ZP.271.06.2021

WYJAŚNIENIA I ZMIANY TREŚCI SWZ

Dotyczy postępowania o udzielenie zamówienia publicznego prowadzonego w trybie podstawowym na podstawie art. 275 pkt 1 ustawy z dnia 11 września 2019 r. - Prawo zamówień publicznych (t.j. Dz. U. z 2021 r. poz. 1129 z późn. zm.; zwana dalej: PZP) na „**Budowa budynku pasywnego stanowiącego siedzibę Urzędu Gminy Wartkowie**”.

Opis: SEPARATOR Z OSADNIKIEM
numer projektu : 420mm 120x120 numer rysunku : w09p
2007 PW IS SZ-06

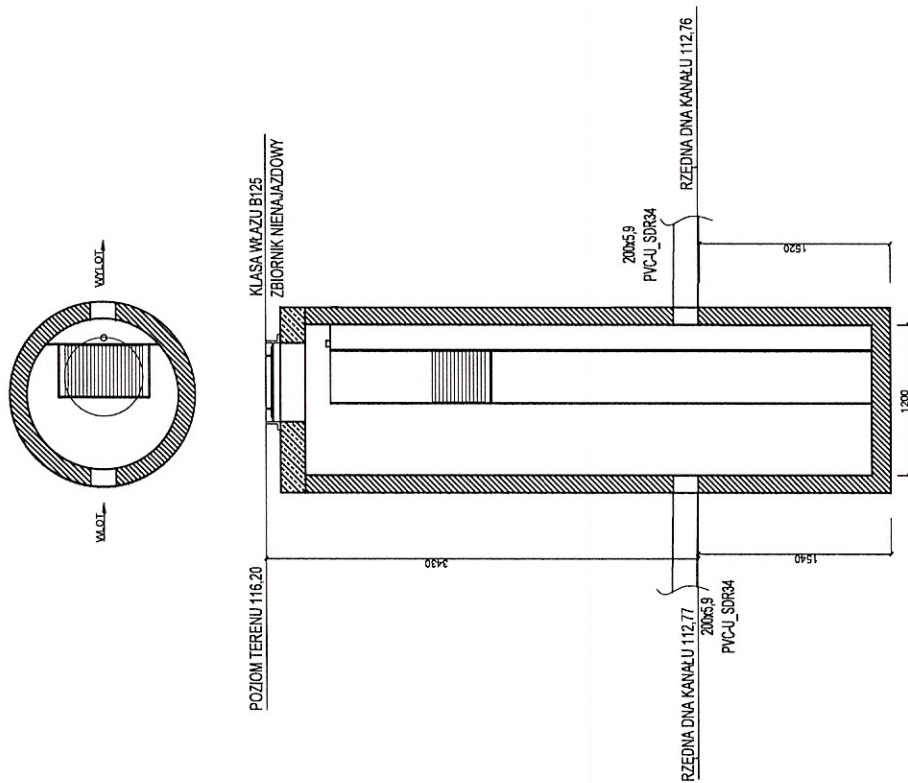
„Proszę o załączenie pełnej dokumentacji wykonawczej. Brakuje przekrojów, gdzie jest usytuowany separator, co uniemożliwia jego wycenę.”

Zamawiający uzupełnia treść SWZ poprzez dołączenie do dokumentacji wykonawczej przekroju i specyfikacji technicznej wysokoprawnego separatora lamelowego.

WYSOKOSPRAWNY SEPARATOR LAMELOWY

- średnica wewnętrzna zbiornika: 1200 mm
- grubość ściany zbiornika: 180 mm
- przepustowość nominalna: 3,0dm³/s
- przepływ maksymalny, kierowany przez pakiety lamelowe: 30dm³/s
- pojemność magazynowania oleju: 90dm³
- pojemność części osadowej: 600dm³
